Objet: PC n° 41 115 22 D0001 – Commune de Lignières Réalisation d'une centrale photovoltaïque

Objet: PC - Réalisation d'une centrale photovoltaïque au sol à Lignières

Objet : Permis de construire n° PC04111522D0001 – Société ENER CENTRE VAL DE LOIRE – Lieu-dit « Le Parmenier » sur la commune de Lignières

Avis sur -projet photovoltaïque – Lignières

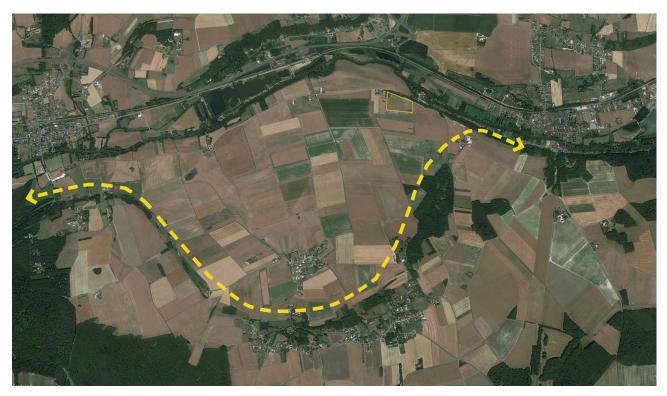
En surplomb du Loir, sur le plateau des hauts de Courcelles et adossée au cordon boisé qui accompagne la rupture topographique, la parcelle est éloignée de lieux d'habitation et de passage.

L'échelle du projet sur 4,3 ha s'intègre parfaitement aux parcelles agricoles autour : le site est de taille équivalente aux parcelles cultivées et s'insère à la trame cadastrale, il n'y a donc pas de rupture d'échelle (taille) avec le contexte.

Le projet ne fait pas concurrence à une entité paysagère remarquable (comme la vallée du Loir) puisqu'elle se trouve au bord du plateau, et donc déconnecté du système paysager de la rivière.

Le paysage est marqué par sa grande ouverture visuelle. Nous pouvons apprécier de très belles vues profondes et ininterrompues sur les coteaux boisés (Bois du refuge, Haut de Lignières, Le Breuil) , qui forment une sorte de cirque très dessiné autour du plateau agricole.

Aucune haie ni autre élément ne vient perturber cette grande ouverture, aussi il est important de préserver ce grand dégagement.

Le site étant en léger décaissé par rapport au chemin de Courcelles qui le longe, permet au regard de passer par-dessus le champ.

L'implantation de la haie qui est proposé dans les photomontages du porteur de projet (cf ci-dessous) ne convient donc pas, il vaut mieux les enlever et rester cohérent avec le contexte. Ces haies ont tendance à surligner le projet plutôt qu'à l'intégrer. De plus les covisibilités étant liées à la topographie (vues du haut vers le bas), ce n'est pas une haie arbustive qui va camoufler les vues hautes sur le site...

Pour répondre à une insertion maximale du projet dans son paysage, l'idéal serait de réorienter les panneaux dans le même sens que les sillons des terrains mitoyens. (Environ 17 ° et donc une perte minimale dans la production énergétique)

Projet à la bonne échelle, et sur un site bien positionné Supprimer les haies et réorienter les panneaux. Rester sur le type de clôture existante. (grillage simple torsion)
